第27回 特定兼用キャスクの設計の型式証明等に係る審査会合(2023年8月24日)

発電用原子炉施設に係る特定機器の 設計の型式証明申請 [MSF-28P型・MSF-76B型]

指摘事項への回答

三菱重工業株式会社

指摘事項(No.2)

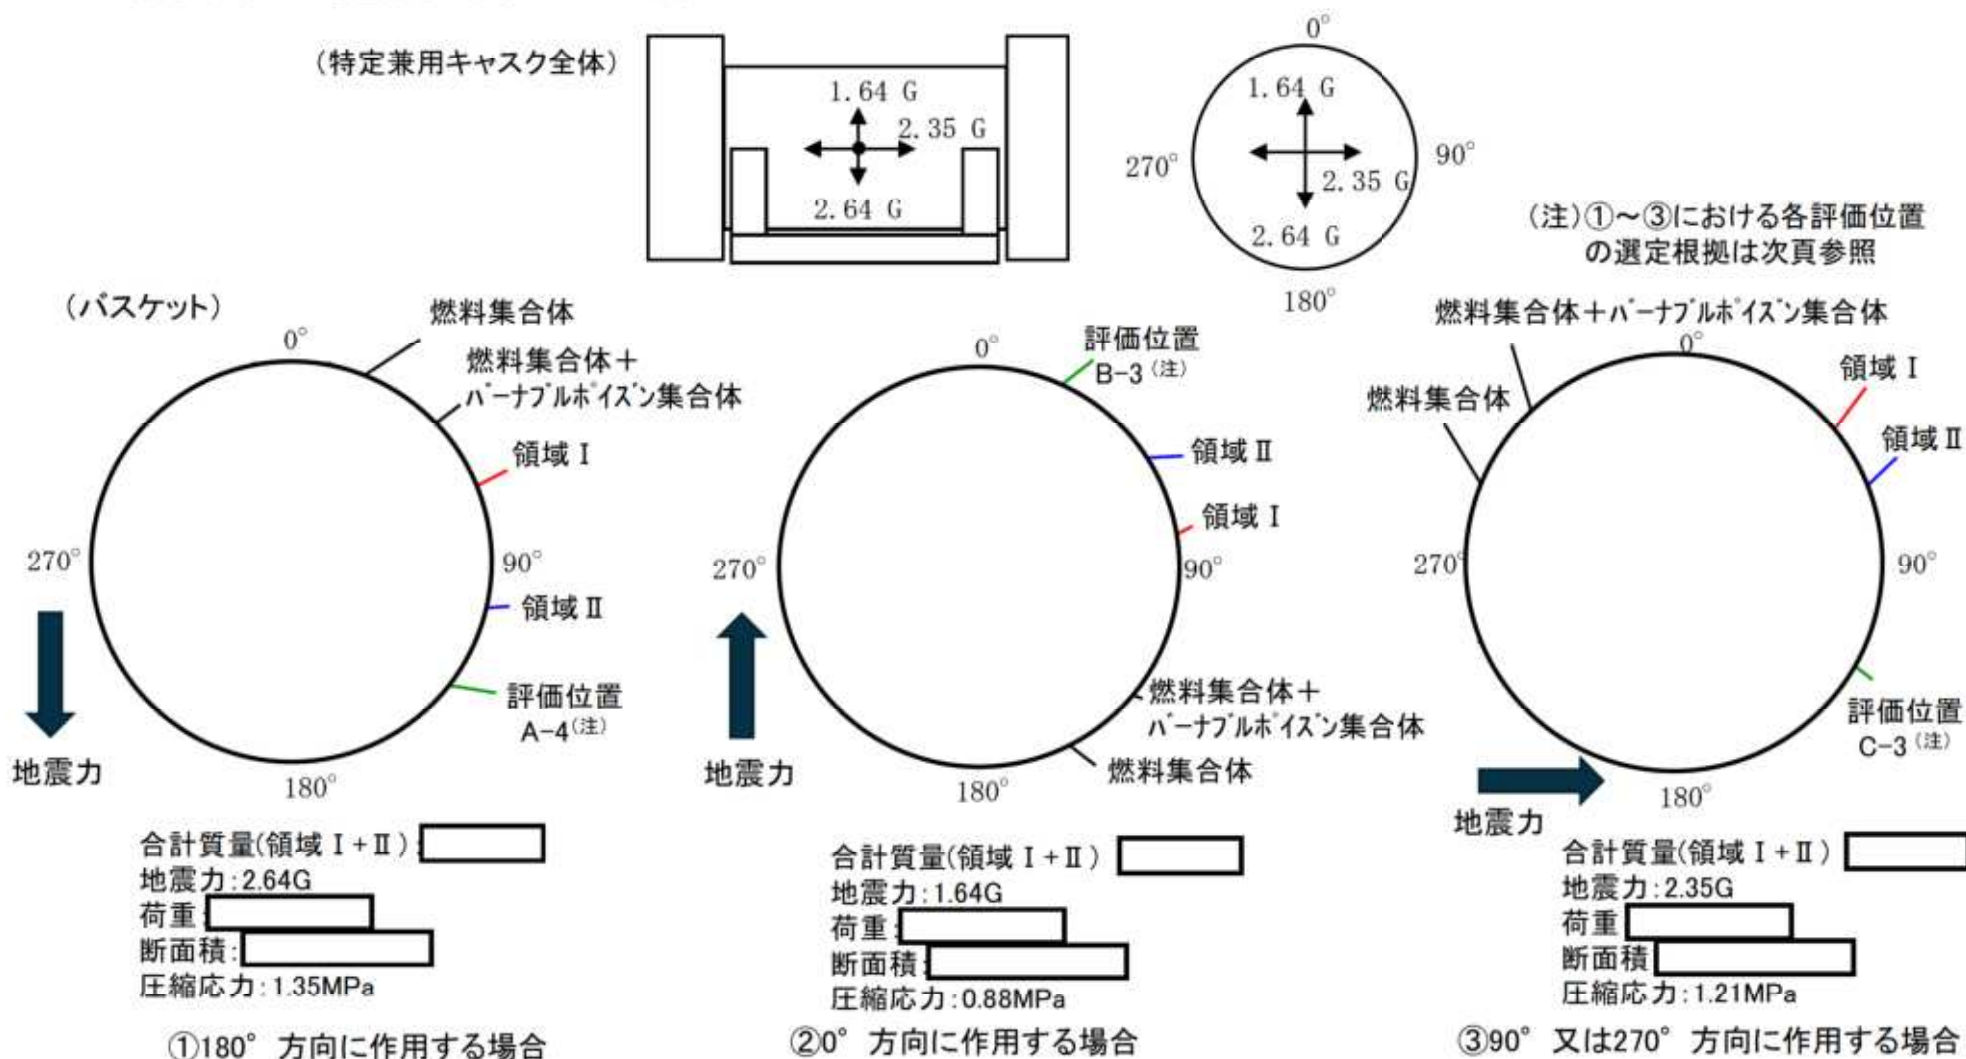
[MSF-28P型] MSF-28P型のバスケット構造が非対称であることについて、強度評価及び安全機能評価での考慮方法を説明すること。

下表に示すとおり、強度評価及び安全機能評価において、バスケット構造の非対称性を考慮している。

評価項目	考慮方法
4条 地震 5条 津波 6条 竜巻 ^(注1)	バスケットプレートに生じる応力が最大となる加速度作用方向及びバスケットプレート評価位置を、バスケット構造の非対称性を考慮しつつ選定し強度評価を実施。
16条 臨界防止	MSF-28P型の実形状を三次元でモデル化(バスケットの非対称性を解析モデルとして考慮 ^(注2))したモデルにより解析を実施しており、解析結果は非対称性の影響が反映されている。
16条 遮蔽	
16条 除熱	
16条 閉じ込め	基準漏えい率を算出するために用いる特定兼用キャスク本体内部の空間体積は、MSF-28P型の実形状(バスケットの非対称性を考慮)に基づき設定。

(注1) 竜巻荷重作用時の強度評価は、津波荷重作用時の強度評価に包絡される。

(注2) 臨界解析、遮蔽解析及び除熱解析に用いる解析コードは、評価対象の形状を三次元でモデル化できるため、バスケット構造等の対称/非対称性を問わず、実形状を忠実にモデル化できる。

指摘事項(No.6)

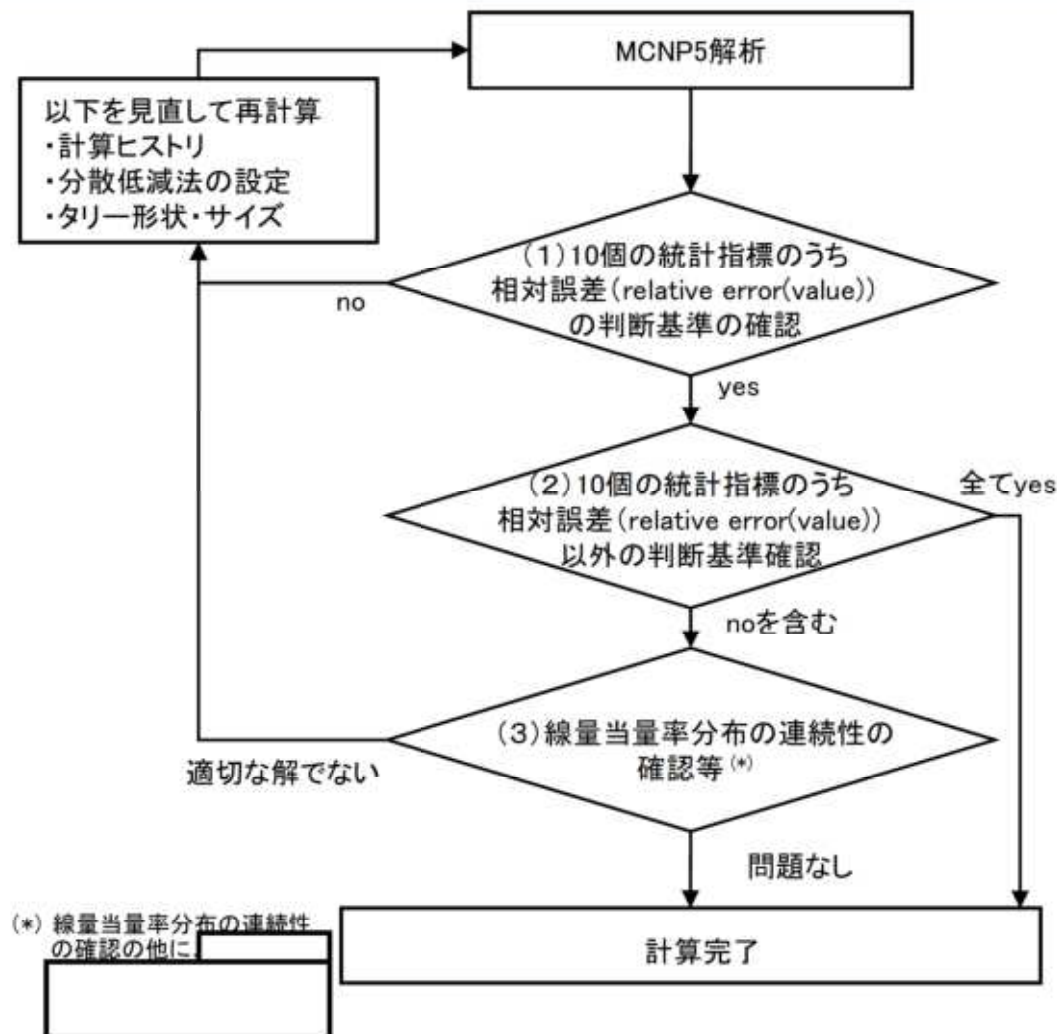
[MSF-28P型及びMSF-76B型] MCNP5コードによる線量当量率の計算が適切に行われたと判断する過程について、10個の統計指標を満足しない場合を含めより詳細に説明すること。

「放射性物質輸送容器のモンテカルロ法による遮蔽安全評価手法ガイドライン原案の策定」^(注1)を参考に以下の手順でMSF-28P型及びMSF-76B型の線量当量率計算が適切に行われたことを確認している。

- (1) 10個の統計指標のうち、相対誤差(relative error(value))を確認し、「no」がある場合は計算条件を再検討する。
- (2) その他の9個の統計指標の確認を行う。満足していない項目がある場合、線量当量率分布の確認等を行う。
- (3) 線量当量率分布が連続であることの確認等により計算が適切に行われていることを確認する。

統計指標の項目		統計指標の確認目的
mean		適切にモンテカルロ法で計算ができていないことの確認。
relative error	value	統計的な精度を表わす指標。
	decrease	
	decrease rate	
variance of the variance	value	相対誤差の確度を表わす指標。
	decrease	
	decrease rate	
figure of merit	value	タリーの信頼性を表す指標。
	behavior	
pdf		適切にサンプリングされていることの確認。
